Nábřeží řeky Svratky - Realizace protipovodňových opatření
města Brna – etapy VII a VIII (ORG 2267)

ZMĚNOVÝ LIST

ZL 74

- ZM 091 – Šachta na výpusti vodovodu u viaduktu

PŮDORYS ŠACHTY
M 1:20

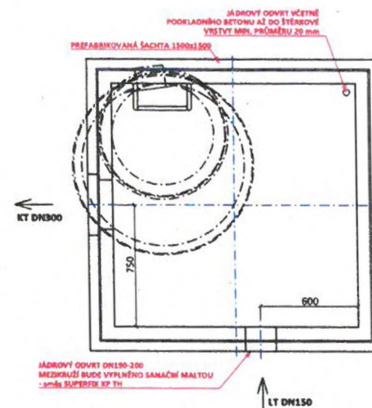
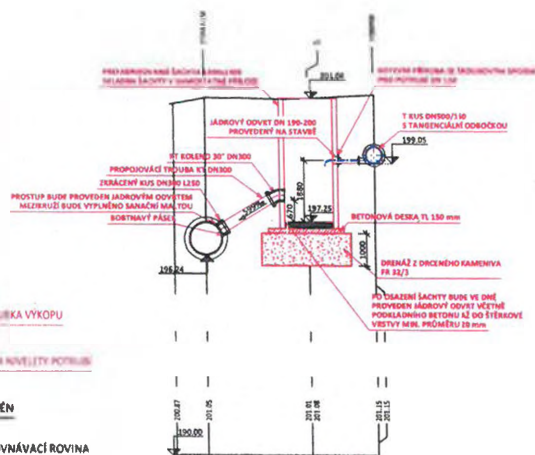
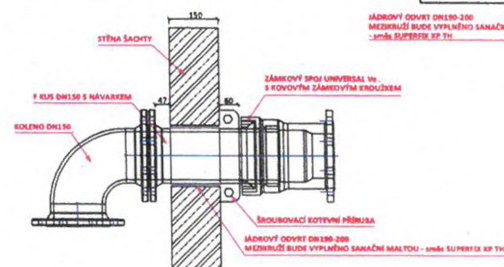
V DPS nebyl řešen detail provedení výpustního potrubí DN150 v oblasti u viaduktu. Toto vyústění bylo ve výkresové části pouze schematicky naznačeno a chyběla betonová vypouštěcí šachta. Na základě této skutečnosti bylo nutné tento detail DPS dopracovat.

Na základě zjištění chybějící výpustní šachty při realizaci SO 08.27 – Přeložka vodovodu, byla z tohoto důvodu dopracována projektová dokumentace na provedení vypouštěcí šachty u viaduktu a doplněno kladečské schéma na výpustné potrubí DN 150 mm. Současně byl předložen výkaz výměr pro ZM 091.

Dopracované řešení obsahuje staticko-dynamické zajištění konce potrubí pro bezpečné vypouštění tlakové vody z vodovodního řadu DN 500 do nově vybudované odlehčovací stoky DN 1000 z HKA 13 přes nově vybudovanou betonovou šachtu.
